| Dostavba kanalizace v Brně II. | | |
| Změnový list č. 03/JIH-VH/2020 | Datum předložení: | 8.6.2020 |

| Specifikace změny: Kolize kanalizační stoky S2 s vedením CETIN v úseku Š42- Š 43. | | |

Podélný profil stoky S2

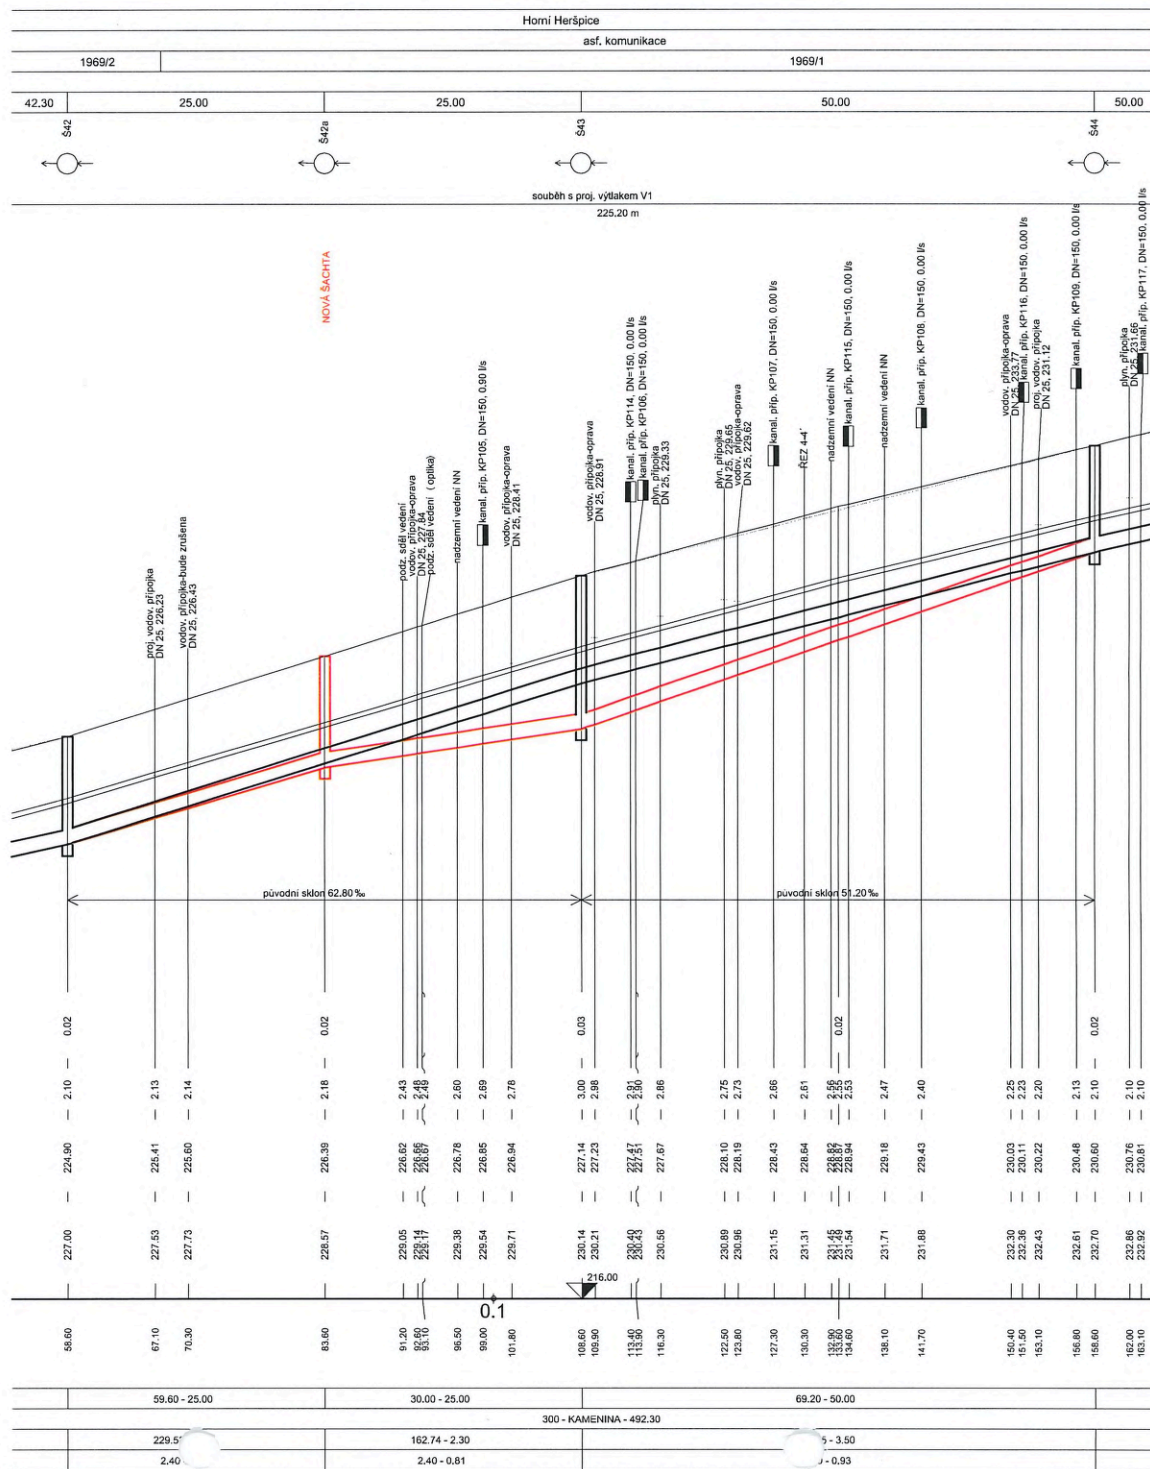
| Zdůvodnění změny: V průběhu realizace stoky S2 byla zjištěna kolize nivelety kanalizace s vedením CETIN. AD vypracoval nový podélný řez v tomto úseku, kde před křížením s kabely bude na stočce vložena průběžná kanalizační šachta Š42 a. V úseku Š 42 až Š 44 bude upravena niveleta stoky S2 tak aby byl zachován gravitační odtok splaškových vod. Při provedení této změny dojde k navýšení zemních prací (výkopy, zásypy) a vložení 1 ks kanalizační šachty. | | |

Návrh řešení (PP úprava nivelety a vložení šachty Š42a) byl projednán s BVK a.s. a zaslán SpSt dne 05. 05. 2020.

Š42 a DN300
62,8-50,0

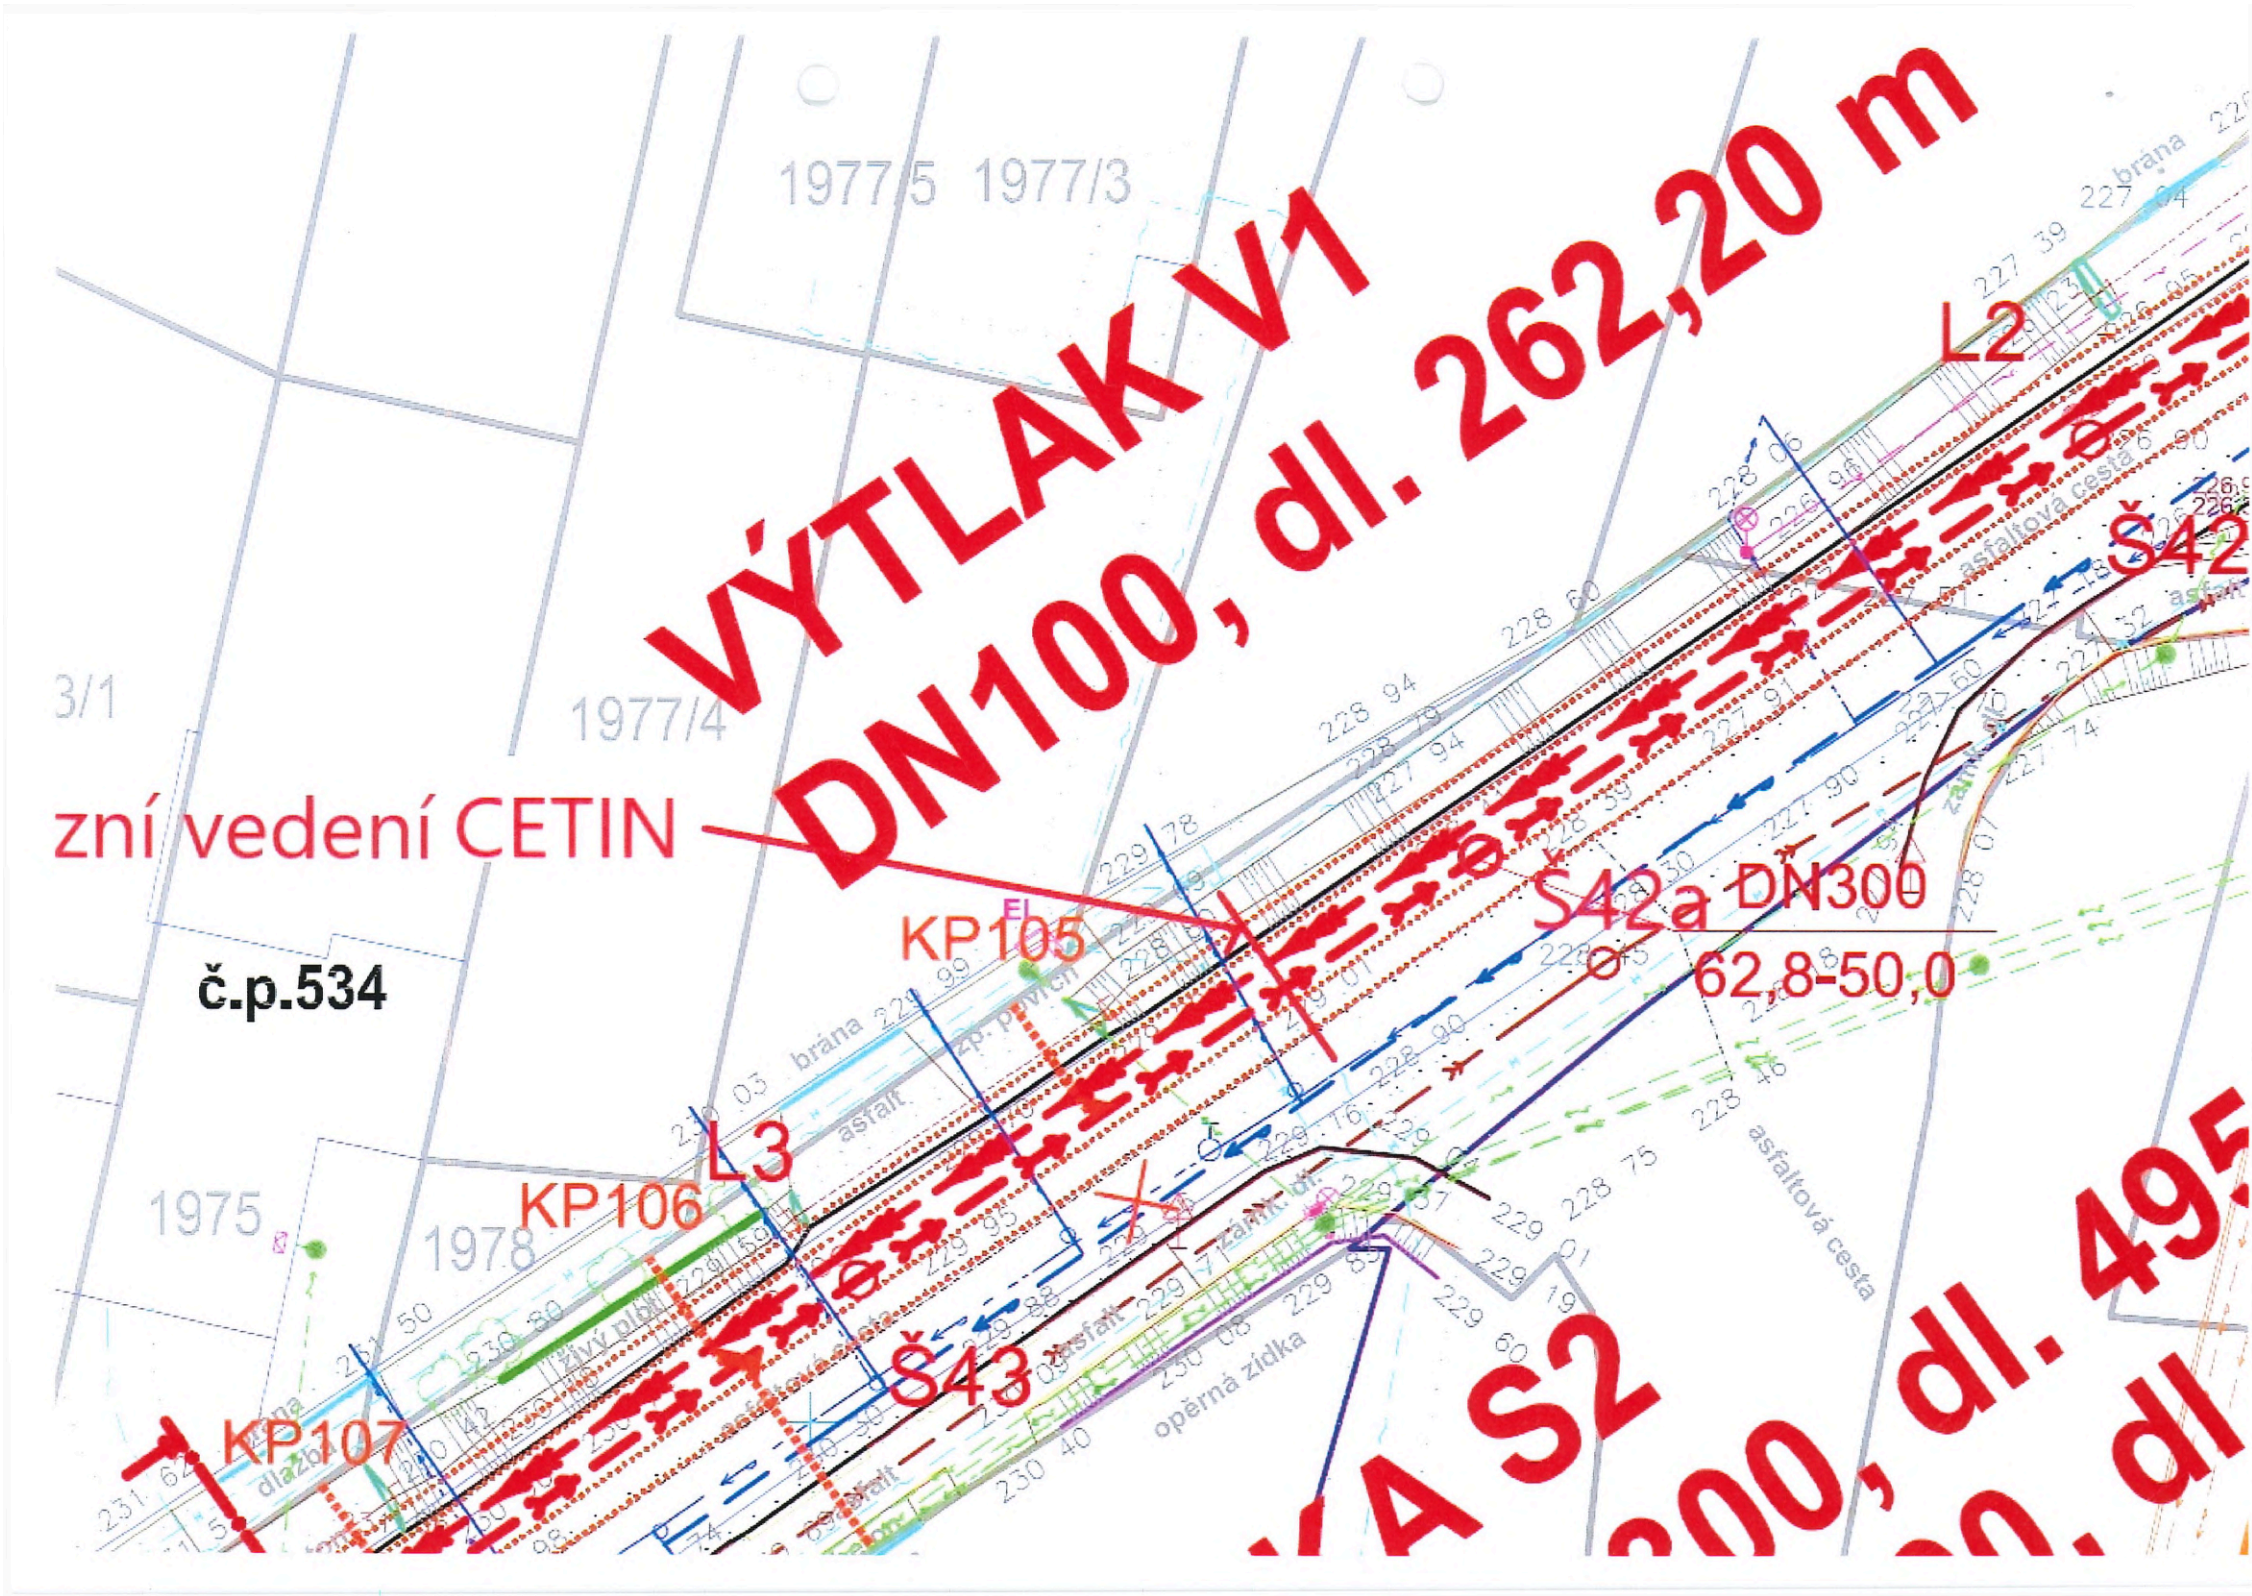
Kolize stoky S2 (Š42 - Š43) na ul. Ořechovské s podzemním vedením CETIN
TZ 01 Splašková kanalizace

Při provádění stoky S2 v úseku Š42 - Š43 byla zajištěna úroňová kolize nivelety kanalizace s kabelem CETIN, který nebyl zakreslen v podkladech poskytnutých společností CETIN projektantovi v době zpracování PDPS.
